令和2年10月9日
原子力科学研究所
臨界ホット試験技術部

STACY設工認第3回に係るコメント回答

図 3.1 スクラム回路の説明図

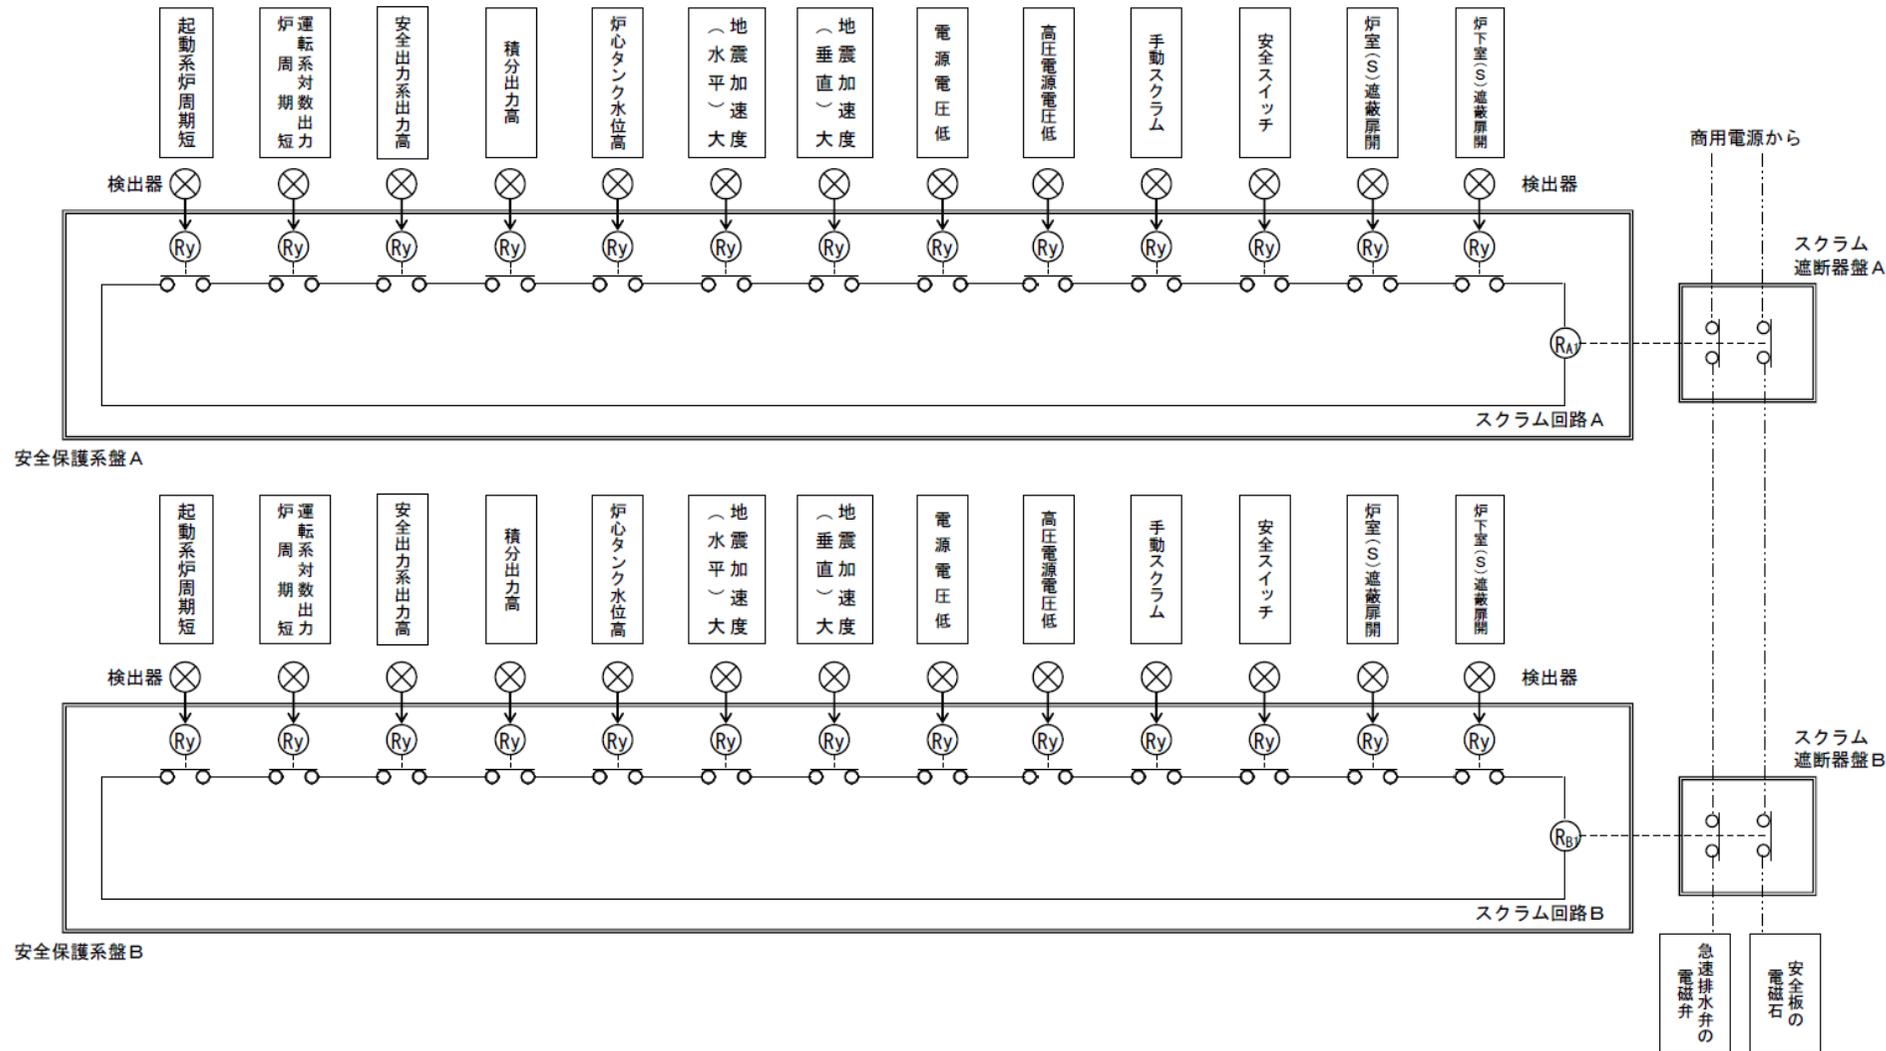
3. 核計装等の検出器によってスクラム条件となっている異常を検知してからスクラム信号を発するまでの時間について、示してください。また、スクラム回路には電子計算機は使用していないとのことですが、具体的なハード構成について説明してください。

各スクラム項目について、異常を検知してからスクラム信号を発するまでの時間を表 3.1 に示します。異常を検知してからスクラム信号を発するまでの時間はスクラム項目によって異なりますが、概ね 0.2 秒程度です。

例えば、「炉心タンク水位高」の場合は、最大給水制限スイッチの検出器からスクラム回路出力リレーまでの間に、7 個のリレーを設置しております。リレーの動作時間は、1 個当たり 20ms 以下であるため、 $7 \text{ 個} \times 20\text{ms/個} = 140\text{ms} \approx 0.2\text{s}$ となります。

安全保護系のスクラム回路は、電子計算機を用いないハードワイヤード方式（リレーや配線による回路）です。スクラム回路の説明図を図 3.1 に示します。

図4.1 絶縁増幅器 概要説明図

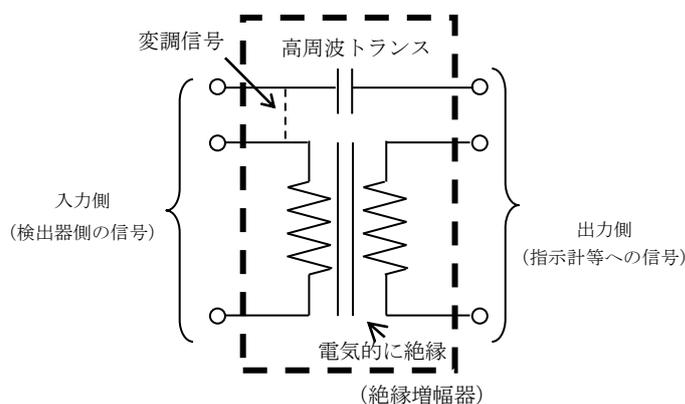
4. 第32条への適合性の説明における「絶縁回路」について、その機能とハード構成について具体的に説明してください。

当該説明における絶縁回路とは、信号を入力側と出力側で電氣的に絶縁した上で伝達する絶縁増幅器（アイソレーションアンプ）又はリレーについて述べています。絶縁増幅器はアナログ信号の伝達に使用し、リレーはON-OFF信号（トリップ信号等）の伝達に使用します。以下にそれぞれの概要を説明します。

(1) 絶縁増幅器（図4.1参照）

核計装で使用するアナログ信号は直流電圧信号であるため、高周波トランスが組み込まれた絶縁増幅器を用いています。この高周波トランスに、アナログ信号と変調信号（高周波）を加えることで、高周波トランス内の磁束が変化し、入力に見合う直流電圧のアナログ信号が出力されます。

図 5.1 起動系 (B-10 比例計数管) の外形図

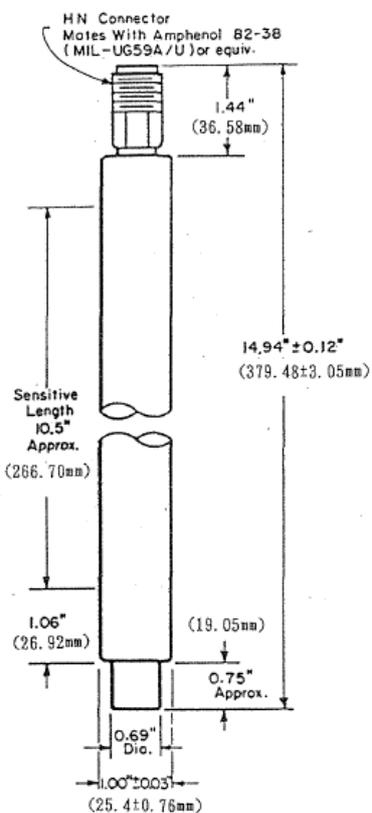
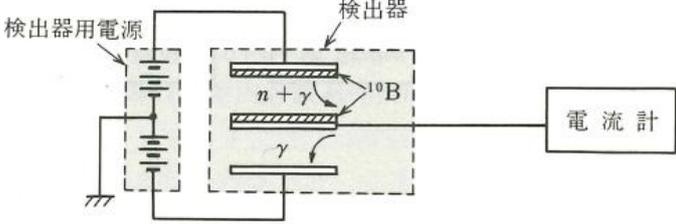
5. 核計装設備で熱出力を計測できるとされていますが、起動系、運転系、安全系それぞれについて以下を説明してください。

- ①実際に測定する中性子束密度の範囲
- ②熱出力の測定範囲（設置時設工認にありました）
- ③中性子束密度を熱出力にどのように換算しているか
- ④検出器の原理・型式（製品のカタログ等あればそれも）
（設置時の設工認にも少し記載があるのですが、もう少し詳しい情報があれば）

(1) 起動系

検出器の種類	B-10 比例計数管	
原理	<p>電極に塗布した ^{10}B を用い、$^{10}\text{B} (n, \alpha)$ 反応による電離パルス電流を測定する。 [1]</p> 	
型式	WL-22793	
外径寸法	379.48 mm 長 × 25.4 mm φ	
有感長	266.70 mm	
材質	本体	A \emptyset
	電極	W
	中性子有感材	^{10}B
	封入ガス	A r - C O ₂
外形図	図 5.1 に示す。
